Asunto: acta de junta de aclaraciones

Acto seguido se da inicio a la junta de aclaraciones de la licitación pública presencial número **UTCH/LPE/05/2025**, relativa a Equipos de Cómputo para la Universidad Tecnológica de Chihuahua, dándose respuesta en los siguientes términos:

LICITACION PUBLICA PRESENCIAL UTCH/LPE/05/2025

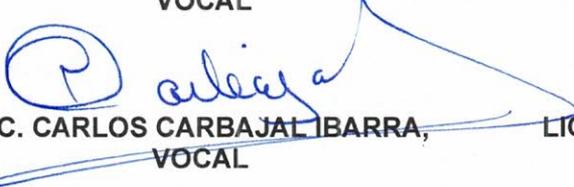
1.- Con relación a la especificación del procesador Intel Core i5-14500 solicitada en el Anexo Técnico, para la Partida 1 y 2 respetuosamente solicitamos se permita la participación con procesador Intel Core i5-14400, toda vez que ambos modelos pertenecen a la misma generación y familia, presentan arquitecturas similares y cumplen con el desempeño requerido para las tareas previstas. Esto en beneficio de la disponibilidad inmediata y mejores condiciones de precio.

¿Sería posible aceptar el modelo Core i5-14400 como alternativo cumpliendo con las demás características solicitadas?"

RESPUESTA: EL PROVEEDOR PUEDE OFERTAR LO DE LAS BASES O CARACTERÍSTICAS ACTUALIZADAS O SUPERIORES, EL modelo Core i5-14400, ES UNA PROPUESTA INFERIOR A LO SOLICITADO EN LAS BASES, POR LO CUAL NO SE ACEPTA
